BERNBURGPLATZ RHEINE

Auswertung Bürgerbeteiligung

Bernburgplatz Rheine - Bürgerbeteiligung - Juli 2021

Auswertung - 01 Stadtlichtung Grün

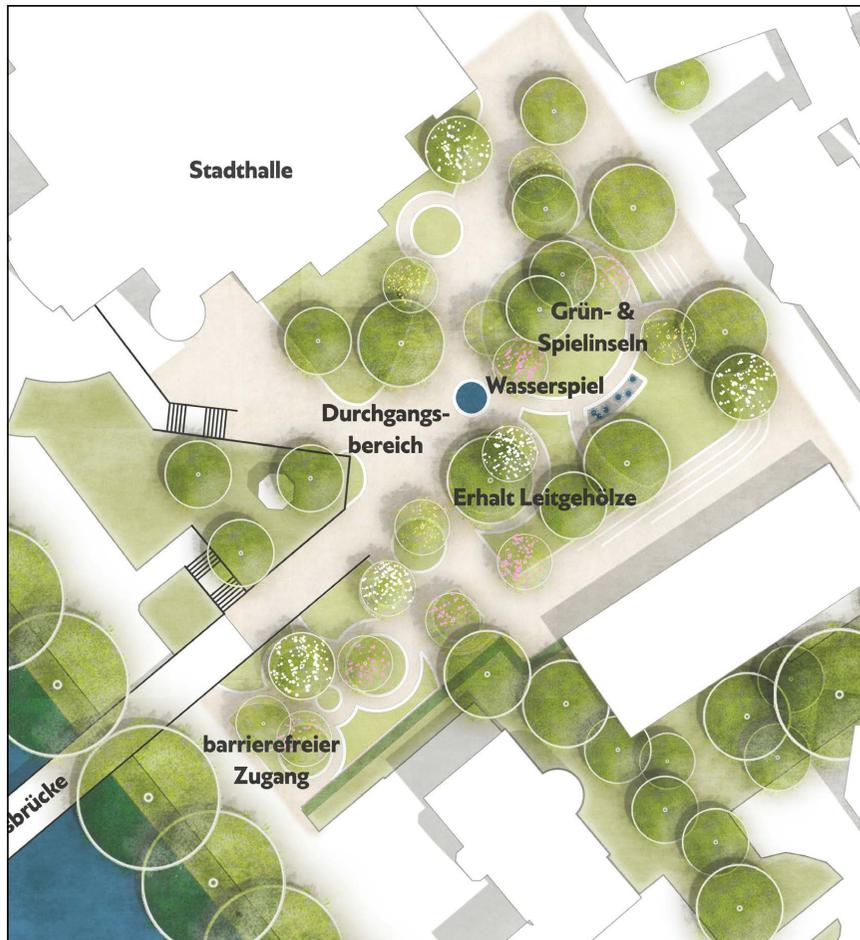
Der hohe **Grünanteil** und Grünerhalt wird positiv bewertet (13 Stimmen). Die Grüne Lichtung wird aber auch als untergenutzte Fläche empfunden und es besteht Sorge hinsichtlich Hundekot (insgesamt 6 Stimmen).

Viele Bürgerinnen und Bürger wünschen sich mehr **Spielangebote** (11 Stimmen). Das gezeigte Wasserspiel kann lediglich eine saisonale Ergänzung sein. Nur eine positive Stimme zum Thema Spiel (1 Stimme).

Die Umsetzbarkeit des barrierefreien **Emszugangs** und der Feuerwehrezufahrt werden bezweifelt. Außerdem fehlt eine Durchwegung der Grünen Lichtung und es werden Defizite beim Thema **Radverkehr** gesehen (insgesamt 6 Stimmen). Der barrierefreie Emszugang und der Emsbezug werden aber auch positiv benannt (insgesamt 6 Stimmen).

Die **Sitzstufen** werden u.a. aufgrund Unfallgefahr, fehlende Robustheit und der Einschränkung der Rasenfläche kritisch gesehen. Außerdem fehlen ergänzende Bänke (insgesamt 11 Stimmen). Die Sitzstufen im Rasen werden aber auch positiv benannt (4 Stimmen)

Das **Wasserelement** wird u.a. aufgrund fehlender Nachhaltigkeit (Wasserknappheit durch Klimawandel), und der Unfallgefahr kritisch gesehen (insgesamt 9 Stimmen). Es gibt aber auch Wünsche nach mehr Wasser oder grundsätzlich positive Einschätzungen zum Thema Wasser (7 Stimmen).

- Die Konzeptvariante STADTLICHTUNG GRÜN wird tendenziell stärker negativ als positiv gesehen. (Zu berücksichtigen ist aber, dass sich einige Kritikpunkte auf grundlegende Aspekte beziehen. Diese Aspekte spielen auch in den anderen beiden Varianten eine Rolle, wurden den Bürgerinnen und Bürgern hier jedoch zum ersten Mal gezeigt.)
- Geschätzt werden der hohe Grünanteil und das Arbeiten mit dem Bestand.
- Kritisch benannt werden fehlende Spielangebote, die Sitzstufen und das Wasserbecken (wenn überhaupt, dass ein Wasserspiel).

Auswertung - 02 Klima Oasen

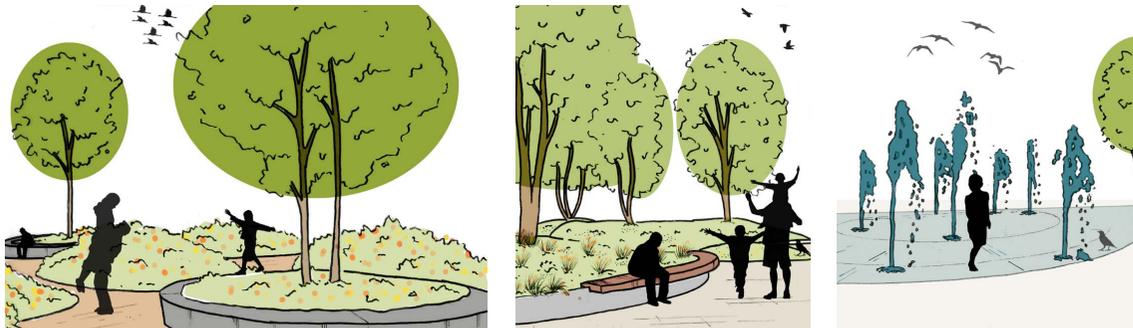
Der hohe **Grünanteil** und Blühaspekte werden positiv bewertet (insgesamt 11 Stimmen). Die Dichte der Baumpflanzung und ein zu geringer Grünanteil werden aber auch kritisiert (insgesamt 3 Stimmen).

Die **Spielinseln** gefallen den Bürgerinnen und Bürgern (6 Stimmen). Es werden aber mehr Spielelemente und eine bessere Übersichtlichkeit gewünscht (insgesamt 3 Stimmen).

Die Wegführung wird in Teilen als unübersichtlich empfunden. Außerdem gibt es auch bei dieser Variante Kritik an der Umsetzbarkeit des barrierefreien **Emszugangs** und an der Führung des **Radverkehr** (insgesamt 7 Stimmen). Emszugang und Emsbezug werden aber auch hier positiv benannt (insgesamt 7 Stimmen).

Die beschatteten **Bänke mit Holzauflage** finden Zuspruch und Rückenlehnen werden angeregt (insgesamt 6 Stimmen) Fehlende Sitzbereiche nahe der Spielinseln sowie die Sitzstufen werden aber auch als Defizite benannt (2 Stimmen)

Das **Wasserspiel** gefällt und vereinzelt wird aufgrund von Klimawandel und Insektensterben mehr Wasser gewünscht (insgesamt 11 Stimmen). Das Fontänenfeld wird wegen der Lage am Hang und dem Vorhandensein eines solchen Wasserspiels auf dem Marktplatz auch kritisiert (insgesamt 3 Stimmen).

- Die Konzeptvariante KLIMA OASEN wird stärker positiv als negativ gesehen.
- Geschätzt wird der hohe Grünanteil, die Kombination von Aufenthalt, Wasser und Spiel und die Verknüpfung von Bewegungs- und Aufenthaltsflächen.
- Zu allen Aspekten gibt es aber auch kritische Stimmen und vereinzelt wird eine wirksame Klimaanpassung in Frage gestellt.

Auswertung - 03 Greenbeat

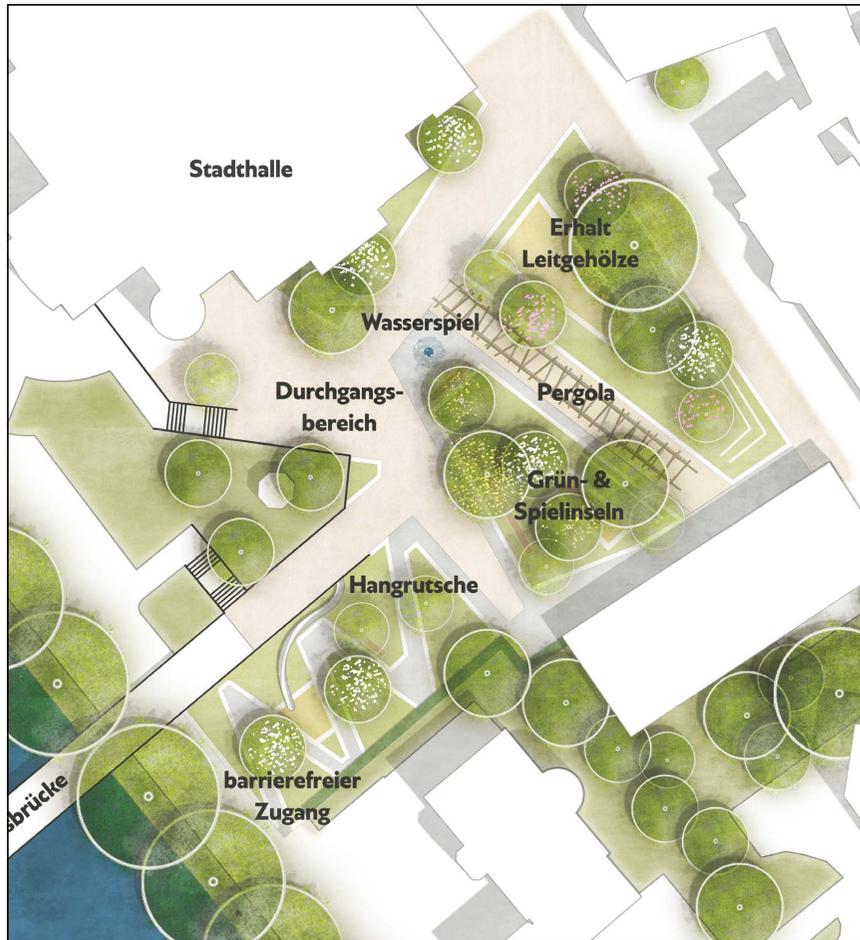
*Kritisiert werden ein beetartiger Charakter und zu viel Versiegelung (insgesamt 2 Stimmen). Positiv wird die Erhöhung des **Grünanteils** und der Erhalt von Grünstrukturen benannt (insgesamt 2 Stimmen).*

*Die Hangrutsche erfährt viel Zuspruch (17 Stimmen). Es wird die Ergänzung mit weiteren **Spielangeboten** und eine gute Einsehbarkeit gewünscht. Bedenken bestehen u.a. hinsichtlich einer Zweckentfremdung und Konflikten mit dem barrierefreien Zugang (insgesamt 4 Stimmen).*

*Der barrierefreie Zick-Zack-Zugang zur Ems, die Anknüpfung an die Bültstiege und Aspekte des **Radverkehrs** werden negativ benannt (insgesamt 7 Stimmen). Der Zick-Zack-Zugang wird aber auch geschätzt, v.a. da er Radfahrer wenig anspricht (insgesamt 7 Stimmen).*

***Sitzbereiche** unter der Pergola werden u.a. als Treffpunkten mit Lärmbelastung kritisiert. Außerdem fehlen Sitzbereiche an der Hangrutsche (insgesamt 4 Stimmen). Bänke unter der Pergola sowie Sitzbereiche in allen Höhenlagen und mit Blick auf die Ems werden aber auch gewünscht (insgesamt 4 Stimmen).*

*Wasser ist kaum ein Thema (2 positive und 1 negative Stimme). Die **Pergola** wird als Highlight einerseits sehr begrüßt und eine Begrünung wird angeregt (insgesamt 12 Stimmen). Andererseits wird sie negativ benannt. Oft wird sie in ihrer aktuellen Anordnung als trennende empfunden (insgesamt 10 Stimmen).*

- Die Konzeptvariante GRRENBEAT wird stärker positiv als negativ gesehen.
- Geschätzt wird vor allem die Hangrutsche. Auch die Pergola wird häufig positiv benannt, hier gibt es aber auch einige kritische Stimmen und Optimierungsvorschlägen.
